改善箇所説明図

改善の内容

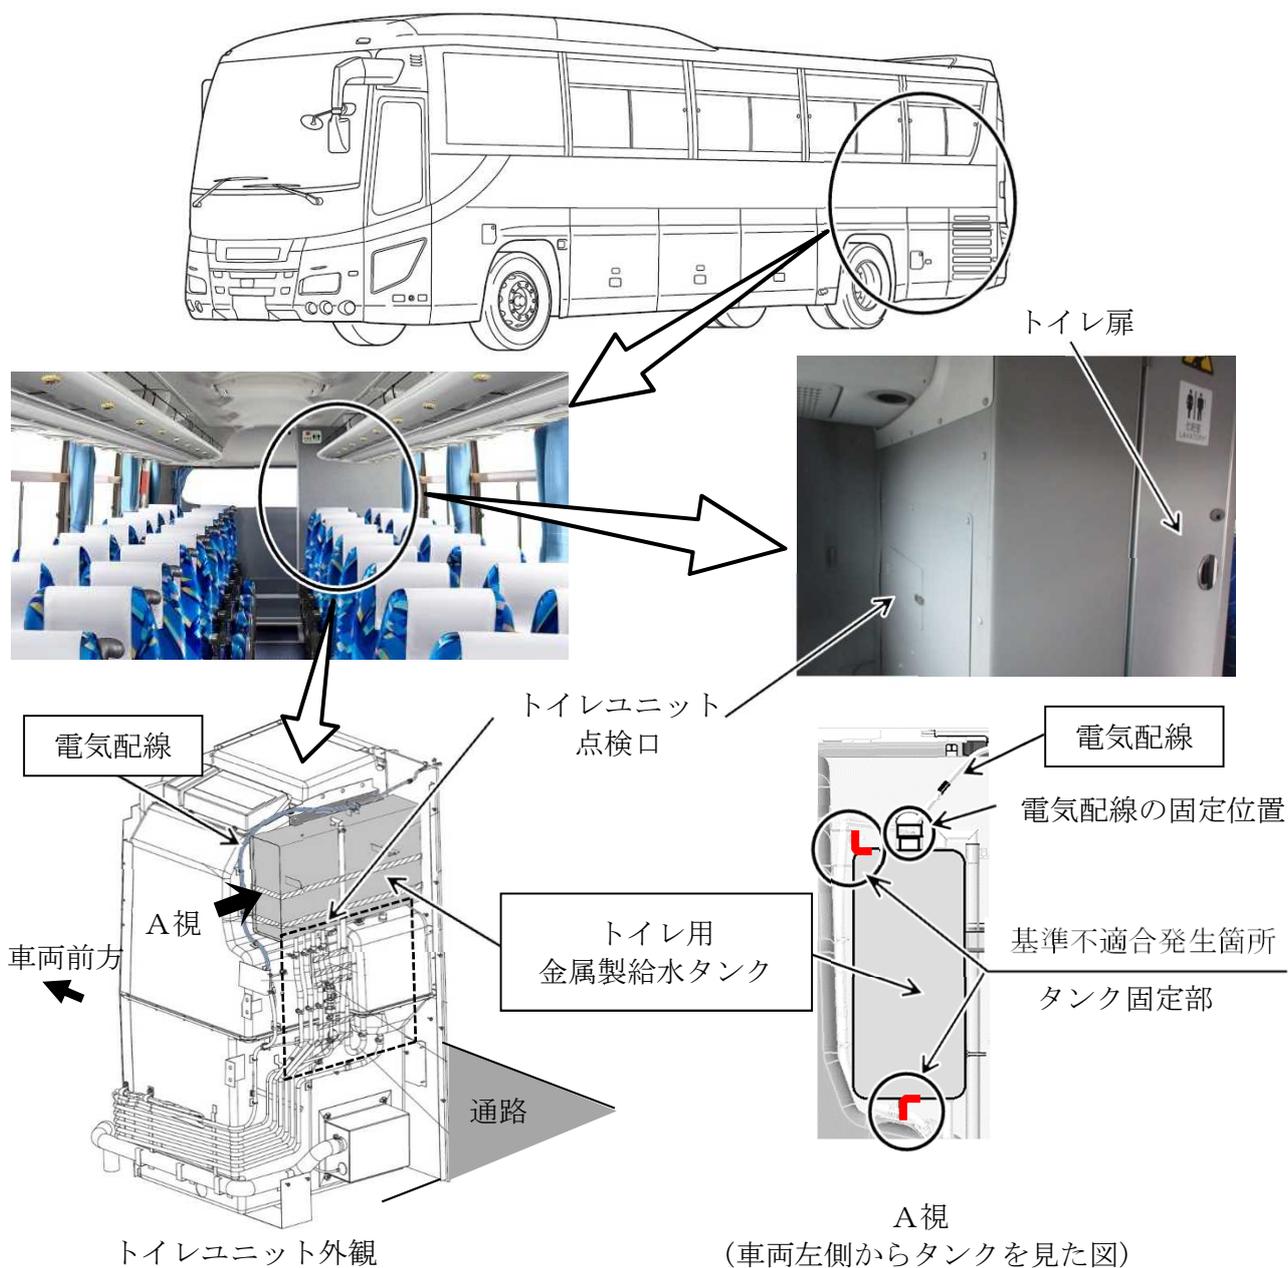
大型バスのトイレ用金属製給水タンクにおいて、タンク固定部の強度が不足しているため、固定部が損傷してタンクが脱落することがある。そのため、タンクに固定されているトイレ用電気配線が損傷して、火災に至るおそれがある。

給水タンクの改善措置準備に時間を要することから、以下の措置を行う。

- ①全車両、給水タンク固定部を点検し、暫定的にベルトで固定する。
なお、タンクが脱落している場合には新品タンクに交換する。
 - ②全車両、トイレ用電気配線の損傷有無を点検し、固定位置と配索を変更する。
なお、配線が損傷している場合には補修する。
- 給水タンクの改善措置が準備できた時点で、改善措置の方法を変更する。

識別：運転者席左側ドア開口部のシリアルナンバープレートの下側中央に、識別ペイント（黄色）を塗布する。
